## PRONUNCIAMIENTO N° 491-2024/OSCE-DGR

Entidad : Organismo de Formalización de la Propiedad Informal -

Referencia : Licitación Pública Nº 2-2024-COFOPRI-1, convocada

para la "Adquisición de data center autocontenido para el organismo de formalización de la propiedad informal".

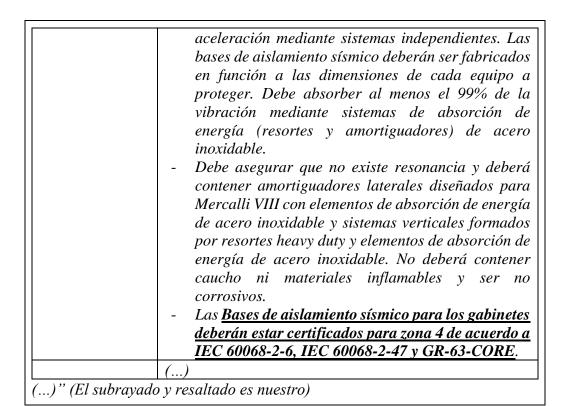
El participante **ACR SOLUCIONES Y SERVICIOS E.I.R.L.** cuestionó las absoluciones de las consultas y/u observaciones N° 9, N° 11, N° 43, N° 52 y N° 65, alegando que la Entidad estaría solicitando características técnicas mínima opcionales, tales como:

- Debe absorber de manera opcional o preferente el 99% la vibración mediante sistemas de absorción de energía (resortes y amortiguadores) de acero inoxidables".
- Debe asegurar que no exista resonancia y deberá contener amortiguadores laterales (de manera opcional diseñados para Mercalli VIII).
- Las bases de aislamiento sísmico para los gabinetes deberán estar certificado para zona 4 de acuerdo a IEC 60068-2-6, IEC 60063-2-47 y GR-63-COTRE (de manera opcional).

El participante cuestiona que estos requerimientos deberían ser mínimos y no considerarse como opcionales, toda vez que, la Entidad se vería perjudicada al contar con la protección o pruebas fehacientes. En ese sentido, se solicita que las características técnicas de las bases sistémicas se mantengan tal cual fue previsto inicialmente en el requerimiento de las Bases de la convocatoria.

En ese sentido, considerando el análisis de los párrafos precedentes, y atendiendo a que la pretensión del recurrente se encuentra orientada a que se deje sin efecto las absoluciones y en la medida que la Entidad ha ratificado su requerimiento y ello permitiría una mayor participación de postores; este Organismo Técnico Especializado ha decidido **NO ACOGER** el presente cuestionamiento.
